**Modulo per la presentazione delle osservazioni per i piani/programmi/progetti sottoposti a procedimenti di valutazione ambientale di competenza statale**

ID: Codice procedura (ID\_VIP/ID\_MATTM):10844

Impianto per la produzione di energia elettrica da fonte eolica, costituito da 6 aerogeneratori della potenza complessiva di 37,2 MW, un sistema di accumulo da 25 MW e relative opere connesse in località "Rempillo" nel comune di Pitigliano (GR).

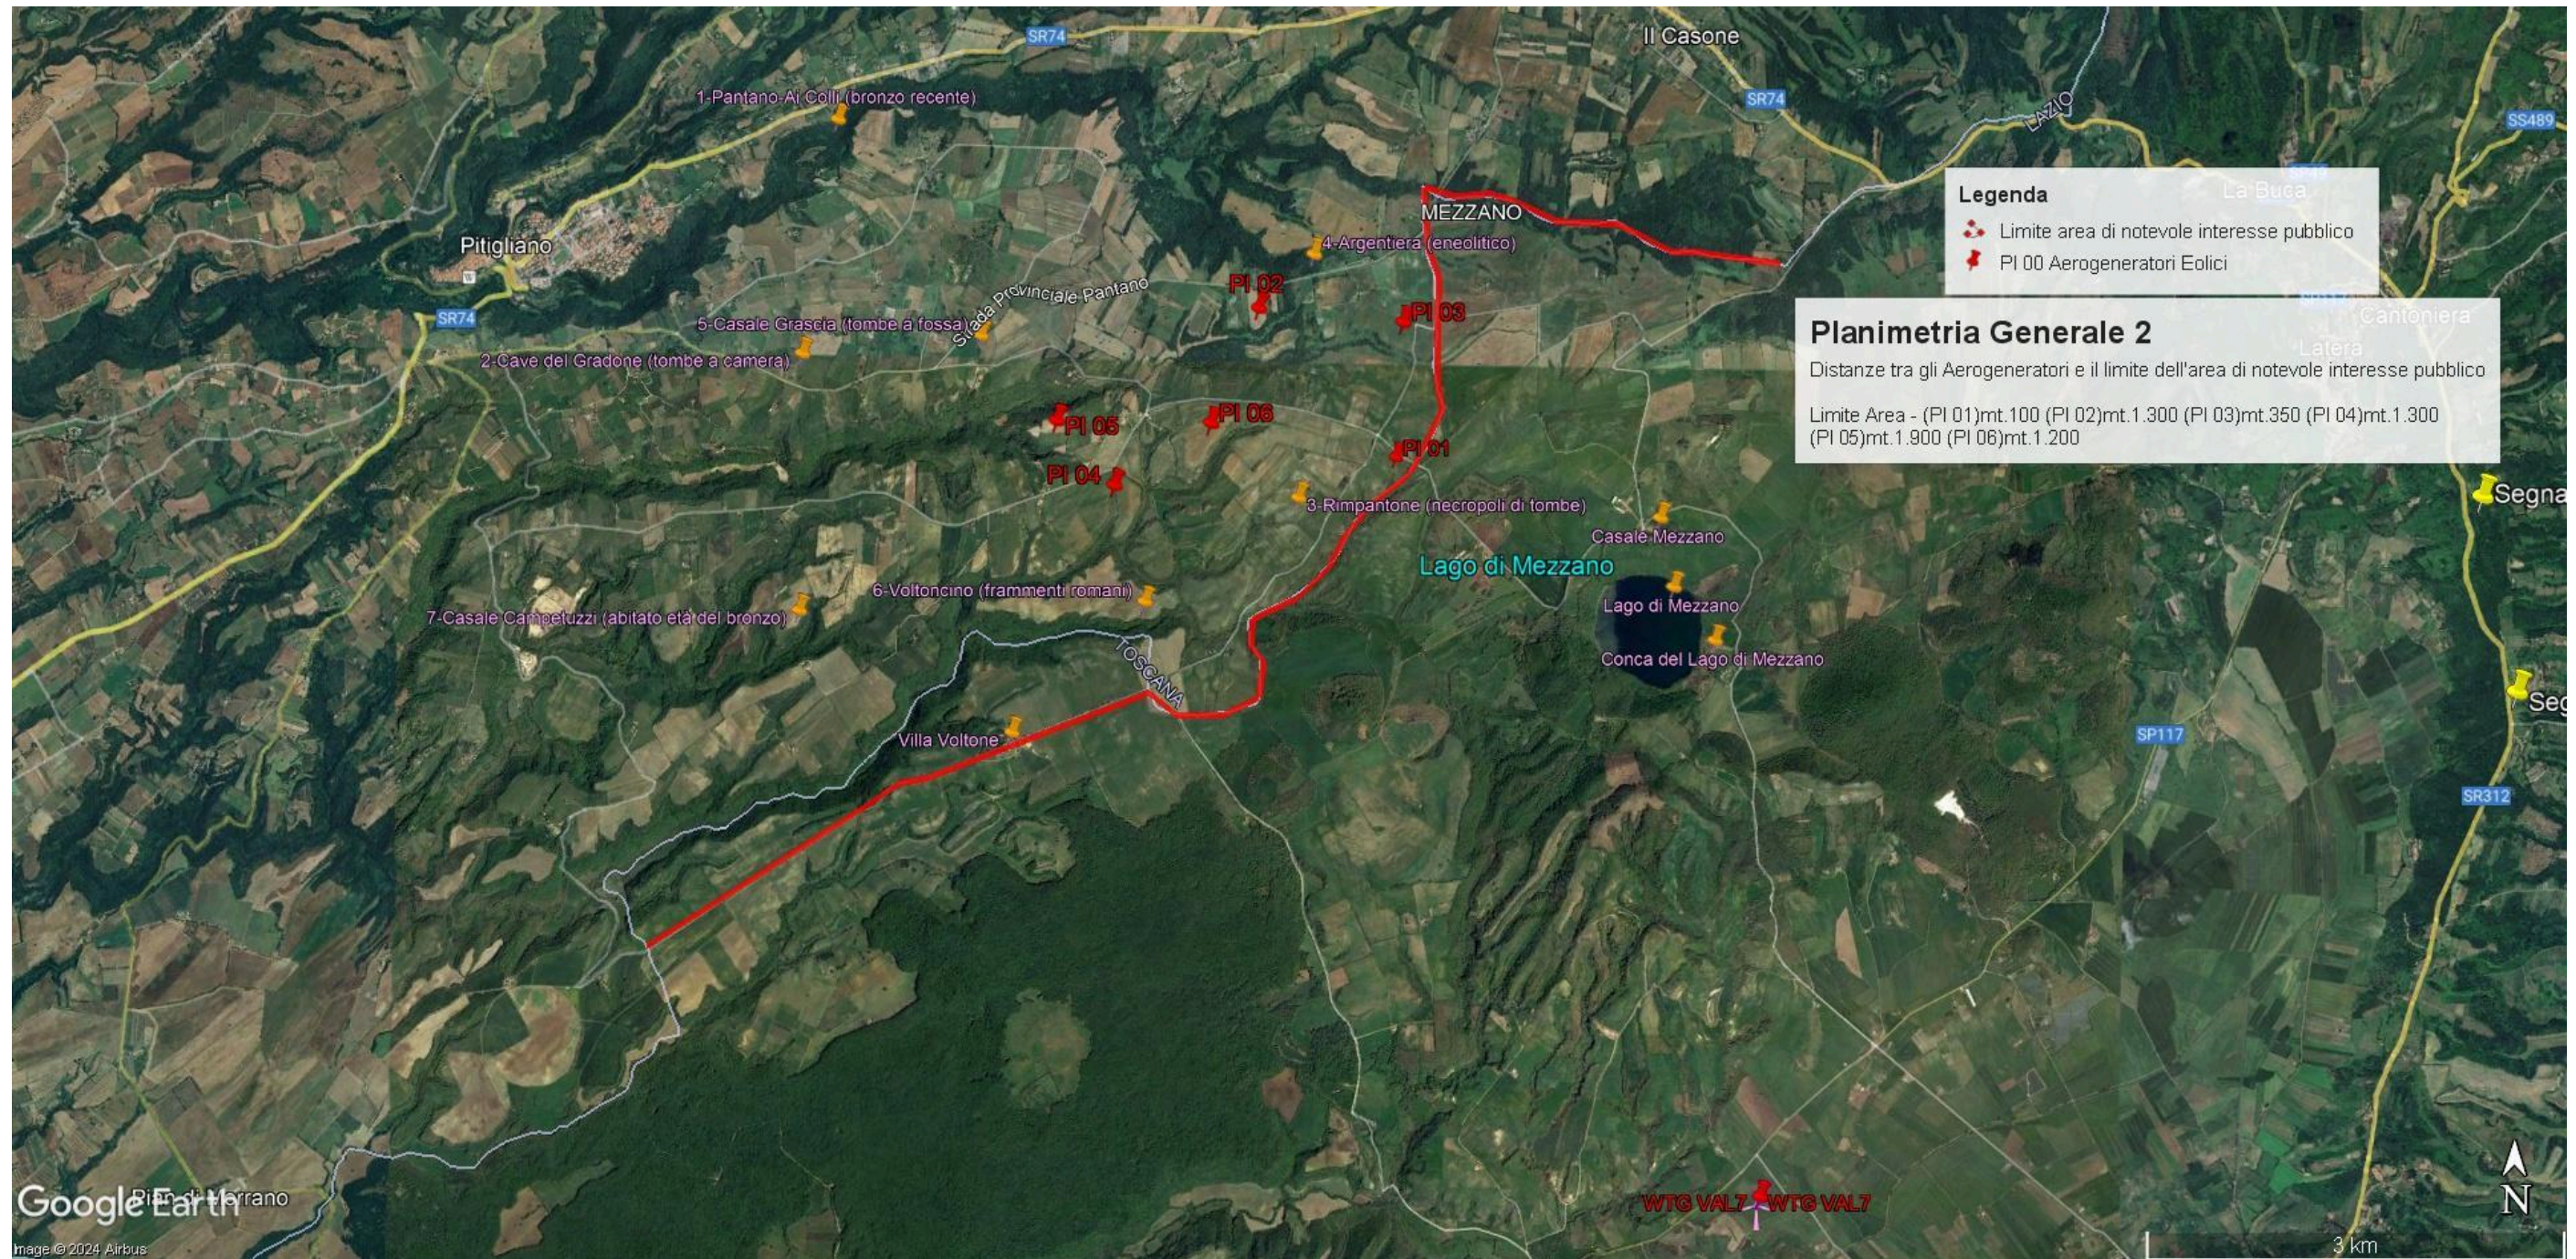
- 1) **OSSERVAZIONE N. 1 : AREA dell'IMPIANTO EOLICO NON IDONEA ai sensi dell'art. 20 com. 8 lettera c quater del Decreto Legislativo n. 199/2021 e ss.mm.ii.**
- 2)
- 3) **PREMESSA: Normative e Giurisprudenza amministrativa.**

In sintesi, visti l’art. 20 comma 8 lettera c) quater del D.Lgs n 199/2021 e le Linee guida nazionali appena citate, considerato l’enorme impatto dell’impianto eolico industriale denominato “Rempillo” sulla zona paesaggistica di notevole interesse pubblico ben individuata nelle immagini n.1 e n. 2 e sui Beni Culturali evidenziati nell’ immagine n. 3 dell’Allegato alle presenti Osservazioni, per la collocazione delle pale P04 e P05 direttamente all’interno del perimetro di un’area archeologica e per gli impatti anche sull’area intermedia e vasta dei pregiati territori laziali della Tuscia settentrionale e in particolare di quelli del pitiglianese ricco di emergenze agricole, naturalistiche, storiche e archeologiche del periodo etrusco ma non solo, si chiede che venga negata l’autorizzazione all’ insediamento dell’impianto eolico denominato “Rempillo”.

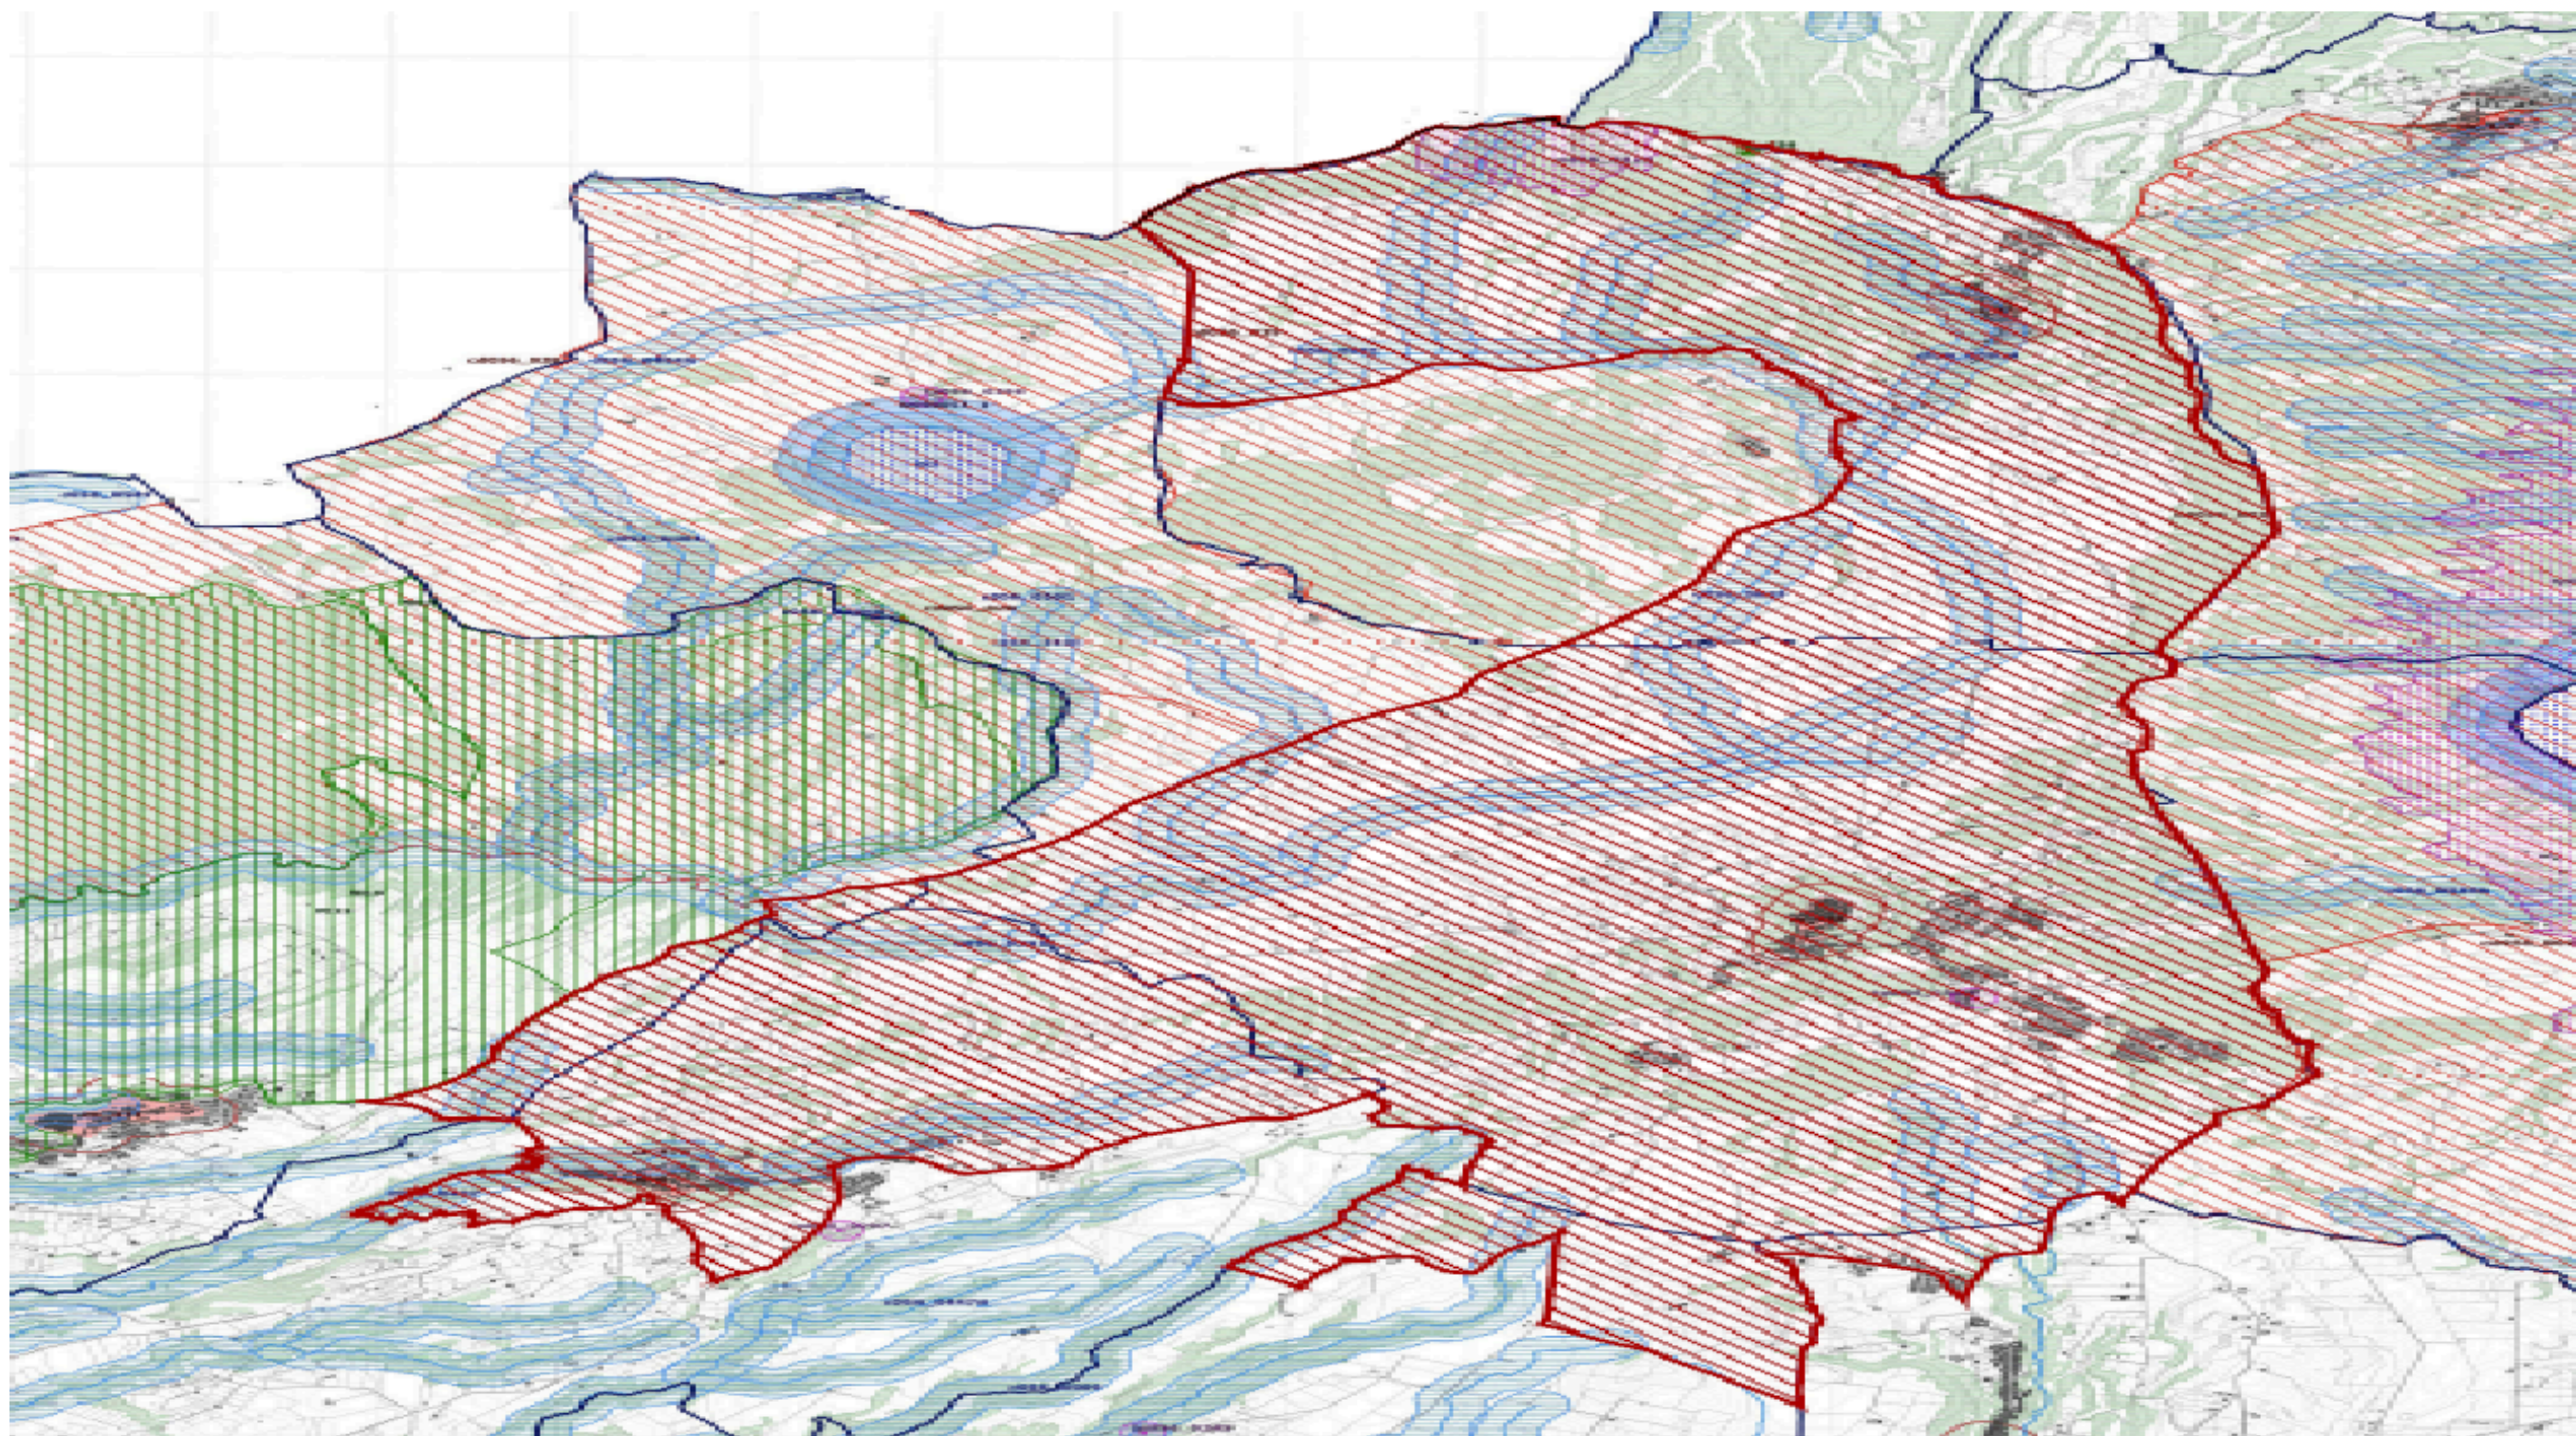
Tornando alla questione di legittimità, alla luce del combinato disposto dal "vincolo sul patrimonio paesaggistico (artt. 136 e ss. e 142 del decreto legislativo n. 42/2004 e ss.mm.ii.) e sui beni culturali" (artt. 10 e ss. del decreto legislativo n. 42/2004 e ss.mm.ii.) e dal comma 8 lettera c-quarter del D.Lgs 191/2021 e ss.mm.ii si evince che, ad oggi, le aree in cui sono previsti gli insediamenti dei sei aereogeneratori dell'impianto eolico denominato "Rempillo" non sono idonee perché ricadono tutte all'interno della fascia di rispetto dei **beni paesaggistici di notevole interesse pubblico denominati "Conca del Lago di Mezzano e territorio circostante" (D.M. 22.05.1976)** comprendente anche il **vincolo "Selva del Lamone" (D.M. 22.05.1984)** tutelati dall'**art. 136 del Codice del Beni Culturali e del Paesaggio** e in particolare un aerogeneratore (P01) è a 100 metri dal primo vincolo citato e gli altri cinque compresi in una distanza massima tra 1 km e 2 km (vedi immagine n. 1 dell'ALLEGATO). Nella fascia di rispetto dei 3 km anche la porzione di vincolo rappresentato dalla Selva del Lamone che gode di altre importanti tutele in quanto Riserva Naturale regionale (L. 394/91 e L.R. 29/97), Zona di Protezione speciale (ZPS) insieme ai Monti di Castro collegati tra loro da una Zona di Conservazione Speciale (ZSC), il sistema fluviale Fiume Fiora-Olpeta. La Selva del Lamone oltre il vincolo paesaggistico di notevole interesse pubblico che la rende area non idonea all'installazione degli impianti FER anche nelle sue fasce di rispetto dei 3 km, gode di un'altra tutela che ne rivela l'importanza di area di importanza internazionale per l'avifauna IBA (012) che viene collegata all'altra IBA (099) Lago di

Bolsena attraverso la ZPS Caldera di Latera e la ZSC Lago di Mezzano che insieme sono compresi nel vincolo paesaggistico “ Conca Lago di Mezzano...” e verranno uniti dal nuovo vincolo paesaggistico “*Ambito paesaggistico, geologico e geomorfologico dell’orlo della caldera di Latera e delle sue pendici interessate dai centri eruttivi periferici*” ( si veda a riguardo la proposta pubblicata sul sito del MIC in data 09/08/2023 e l’immagine n. 2 dell’ ALLEGATO) all’area di notevole interesse pubblico “ Conca del lago di Bolsena” (D.M. 24.10.1960). Praticamente una vasta zona che per interesse paesaggistico e naturalistico oltre che storico, archeologico e identitario rappresenta un unicum nel panorama nazionale.
